SERVICE-INFO

Różne wersje wolnego koła pasowego alternatora 535 0199 10

Producent:	Toyota
Modele:	Echo, Yaris, Yaris Verso
Silnik:	1.4 D4d
Nr. OE.:	27415-33020
Nr. Ref.:	535 0199 10

Foto 1: Wersja pierwsza

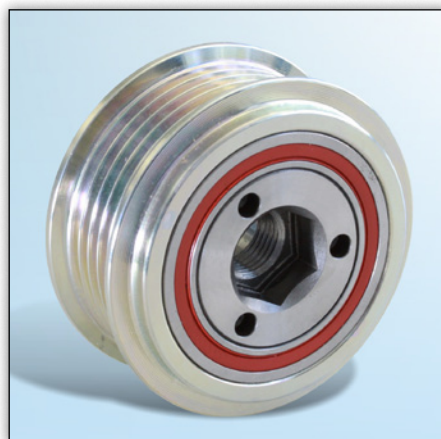
Na zdjęciach pokazano dwie różne wersje wolnego koła alternatora 535 0199 10. Zasadniczymi różnicami pomiędzy obiema wersjami są uszczelniacze łożyska i mocowanie na specjalne narzędzie do montażu, demontażu i badania wolnego koła.

Pomimo różnic obie wersje wolnego koła nadają się dla pojazdów podanych w katalogach bez żadnych wyjątków.
